CONSTANCIA DE NOTIFICACIÓN MEDIANTE PUBLICACIÓN DE AVISO

Auto No. 9674 del 02 de octubre de 2020

AUTO N° **09674**

“Por el cual se ordena el archivo de la solicitud de Licencia Ambiental iniciada a través del Auto 0892 del 8 de marzo de 2019 y se toman otras determinaciones”

Figura 4-1 Pasos y Aspectos Considerados para la Definición y Delimitación del Área de Influencia

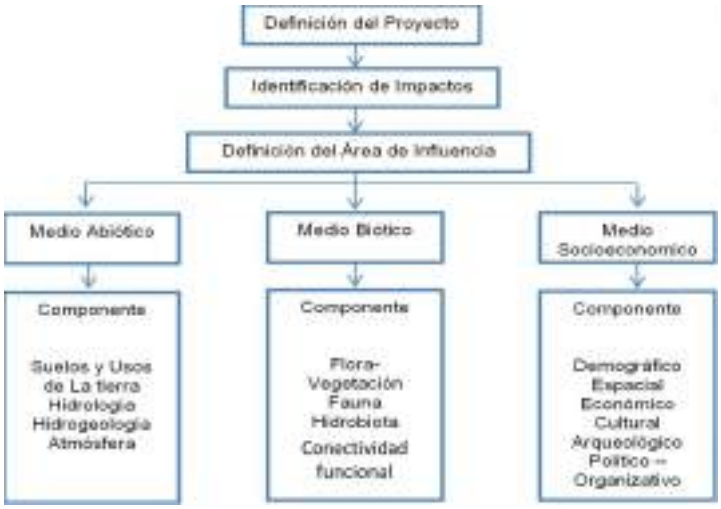
En concordancia con lo anterior, dadas las debilidades en los análisis efectuados, existe un alto grado de incertidumbre en cuanto a los cambios en la composición y funcionalidad de los ecosistemas para evaluar la respuesta real del desplazamiento de las especies y la calidad de hábitat por la modificación en los ecosistemas presentes en el área. En este sentido no se tiene un planteamiento certero para el manejo del impacto, su escala de manifestación y su interacción con otros componentes que define la integridad ecológica, considerando adicionalmente, que los resultados obtenidos no representan la realidad actual de la región en cuanto al atributo de conectividad ecológica, lo cual lleva a cuestionar la trascendencia y el dominio del impacto, y como consecuencia, la delimitación actual del área de influencia.

Figura 7-1 Tramos de Cauce donde se Presenta Disminución del Flujo Base

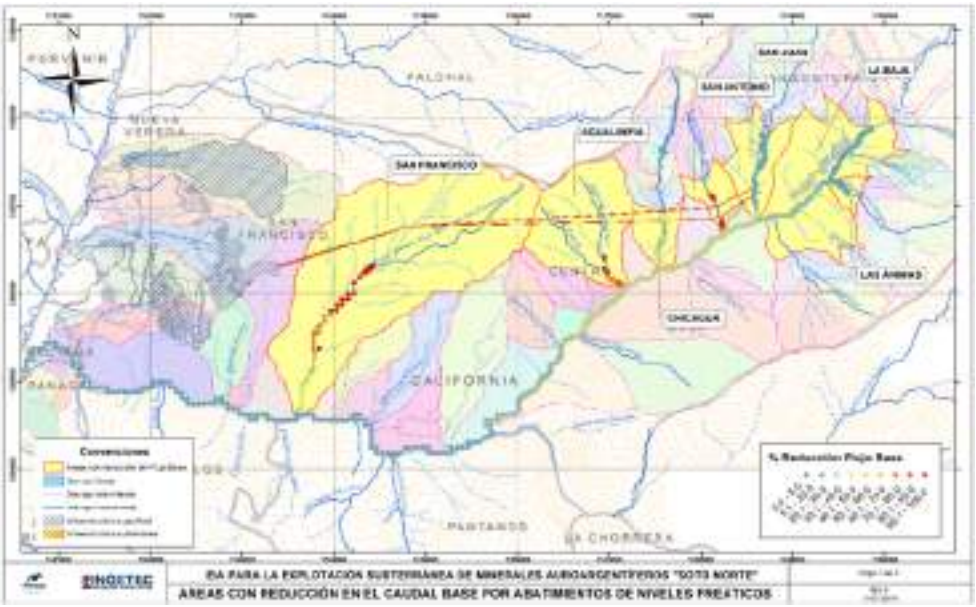
no analiza lo que representa la reducción del caudal base en los diferentes meses del año o en condiciones extremas como puede ser la presencia de un fenómeno de El Niño fuerte, o simplemente, durante los meses de menores precipitaciones del año. Tal ausencia de análisis tanto en la evaluación de los impactos como en los planes de manejo ambiental propuestos no permite un pronunciamiento respecto de sobre de la solicitud de la licencia ambiental del proyecto "Soto Norte".
